## NOTICE DE SÉCURITÉ/NOTIFICATION URGENTE

<b>Sujet :</b>	Brainlab Spine & Trauma 3D Navigation 1.0 : représentation potentiellement incorrecte d'un instrument navigué avec précision, susceptible d'induire l'utilisateur en erreur dans certaines circonstances
<b>Référence produit :</b>	Brainlab Spine & Trauma 3D Navigation 1.0 (fait partie du système Logiciel de navigation Spine & Trauma 3D, version 3.0)
<b>Date de la notification :</b>	Le 11 février 2019
<b>Émetteur de la notification :</b>	Markus Hofmann, responsable de la matériovigilance
<b>Numéro de réf. Brainlab :</b>	CAPA-20190206-002260
<b>Propos :</b>	Conseil concernant l'utilisation du dispositif, modification du dispositif (mise à jour logicielle)

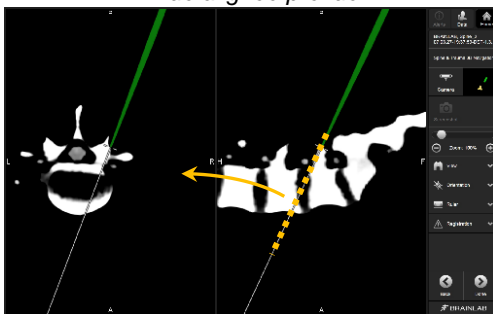
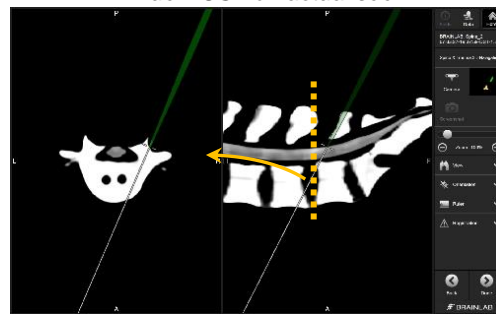
Dans certains cas, l'application logicielle de navigation concernée peut afficher de façon incorrecte un instrument navigué avec précision dans une vue axiale, coronale/sagittale (ACS) avec des plans fixes dans la reconstruction d'image (vue ACS non actualisée) au lieu d'afficher la vue alignée souhaitée, communément utilisée pour naviguer des instruments invasifs au niveau du rachis.

Dans la vue ACS non actualisée, la navigation prévue peut se révéler difficile et il pourrait être impossible pour l'utilisateur de déterminer correctement la position de l'instrument par rapport à l'anatomie :

- Les instruments navigués pourraient se trouver en dehors de la coupe anatomique affichée mais apparaître comme projection dans cette vue ACS non actualisée.
- Ce rendu en projection pourrait donner l'impression inexacte que l'instrument se trouve bien dans la coupe anatomique affichée.

**Selon l'analyse de Brainlab, si la représentation incorrecte n'est pas détectée et que le rendu en projection est ensuite mal interprété par l'utilisateur, cela peut induire le chirurgien en erreur et le pousser à suivre une trajectoire invasive différente de celle qui était prévue.**

Correction permettant de résoudre ce problème de représentation incorrecte :

Activez le sous-menu Orientation.

Vous pouvez fermer le sous-menu Orientation immédiatement sans appliquer de modifications.

Cette action corrige le problème de représentation incorrecte quelle que soit la disposition de vue naviguée pour toute la durée du traitement du patient en cours.

**Figure 3.** Sélection de la procédure dans un système de navigation du rachis concerné par le problème :

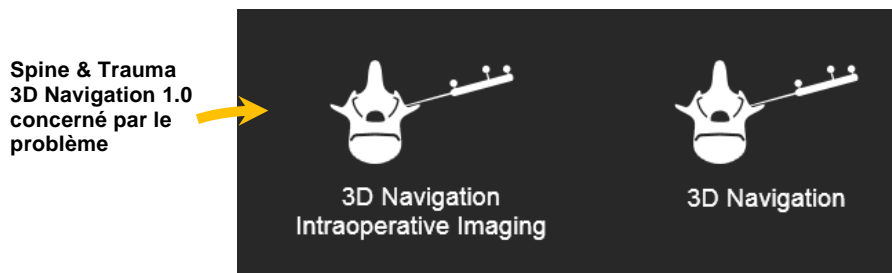
*La procédure de gauche inclut l'application de navigation version 1.0 concernée (procédure peropératoire). Si vous changez de procédure en cours de traitement pour la procédure de droite - avec l'application de navigation version 2.6 pour la planification des vis - puis revenez à la procédure de gauche, le problème peut survenir dans des cas spécifiques.*

- Commencer la navigation avec la procédure 3D Navigation Intraoperative Imaging, passer à la procédure de navigation 3D pour la planification des vis puis revenir à la procédure initiale.  
*(Cette procédure générale est prévue, elle sera utilisée dans de rares cas par les utilisateurs qui effectuent des référencements automatiques d'images peropératoires [p. ex. arceau 3D] avec la procédure peropératoire et qui souhaitent effectuer une planification des vis en peropératoire et utiliser ensuite la fonction de navigation sélectionnée de l'application concernée.)*
- Commencer avec la procédure de navigation 3D (référencement avec l'application AIR uniquement) et passer à la procédure peropératoire.  
*(Cette procédure n'est pas prévue.)*

1. Évitez si possible les changements de procédure avec les séries de données déjà référencées. Sauf en cas d'absolue nécessité (p. ex. pour la planification des vis en peropératoire), évitez d'alterner les procédures dans l'application entre 3D Navigation Intraopératoire Imaging et 3D Navigation pendant le traitement d'un patient.
2. Après avoir redémarré l'application avec une série de données précédemment référencée (restauration après un arrêt intempestif ou changement de procédure), **activez puis désactivez toujours une fois le sous-menu Orientation** afin d'afficher les représentations correctes et prévues pour la session en cours.
